OGGETTO: Richiesta di Permesso di Costruire in deroga (art. 20 L.R. 15/2013 e s.m.i.) per nuova costruzione di serbatoio per la centrale idrica di Rubiera e sistemazione delle aree cortilive-

TRASMISSIONE PARERE E RILASCIO NULLA OSTA IDRAULICO

Rappresentazione fasce di rispetto secondo art. 96 lettera f) del R.D. 523/1904

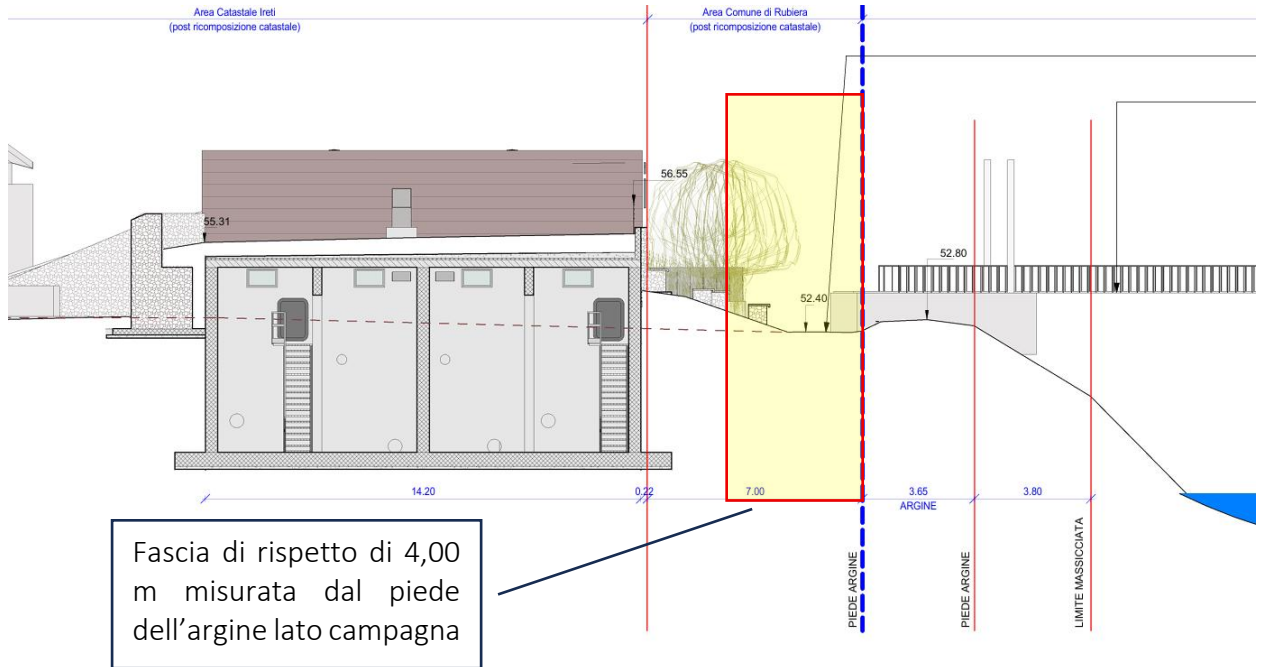
- a) Con riferimento agli allegati EG016 – *Stato di progetto - SISTEMAZIONI ESTERNE -SCHEMA PIANTUMAZIONI*, all'allegato EG-005 – *Stato di progetto – SEZIONE TRASVERSALE E VISTA 3D* e EG-002 – *SOVRAPPOSIZIONE A PLANIMETRIA CATASTALE* si dovrà mantenere sempre una distanza pari almeno a metri quattro a partire dal piede esterno dell’argine in sinistra idraulica, come

delineato all'art. 96 lettera f) del R.D. n. 523/1904, per tutta la lunghezza interessata (vedi allegato);

- b) All'interno della fascia di rispetto non dovranno essere presenti elementi interferenti quali manufatti in muratura, recinzioni, strutture verticali adibite a illuminazione pubblica e arredi urbani;

- c) Il rilevato facente parte dell'area cortiliva adiacente alla struttura non dovrà essere di impedimento al passaggio di macchine operatrici utilizzate per le attività di manutenzione del corso d'acqua;

Fascia di rispetto di 4,00 m misurata dal piede dell'argine lato campagna libera da ingombri
